Bearbeitung: D. Rutz  
Datum: 14.12.2006

### IGV 645.0 / 645.1 / 645.2 Austausch Umwälzpumpe

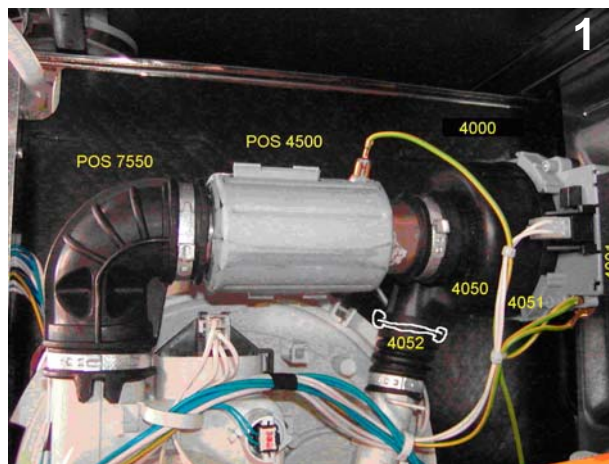
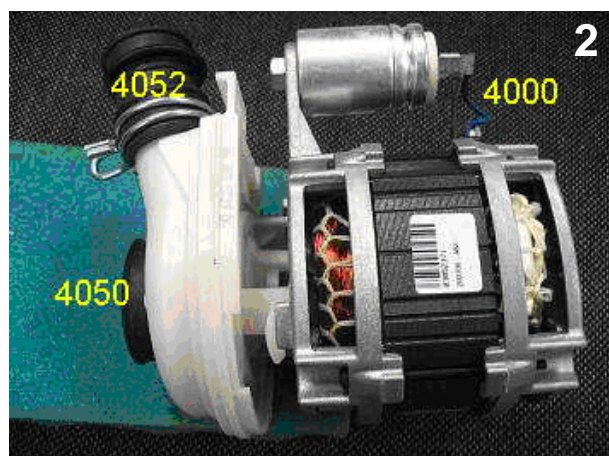
Ab Fertigung KW 46 2006 werden die Umwälzpumpe ASCOLL (Bild 1) und CRIN (Bild 2) durch die Umwälzpumpe MPH (Bild 3) ersetzt. Bei Geräten, in denen die Umwälzpumpe MPH serienmäßig eingesetzt ist, endet der 12-stellige Code mit „5“, z.B. IGV 645.2 hat den Code 845 646 01835.

POS	ET-Nr.	Bezeichnung
4000	43 60 78	Kit MPH 220-230 V EURO
4500	43 60 79	Kit Heizelement und Pumpengehäuse 220-230 V EURO
4501	43 60 80	Kit Auslauf
4502	43 60 81	Kit Ansaugkrümmung
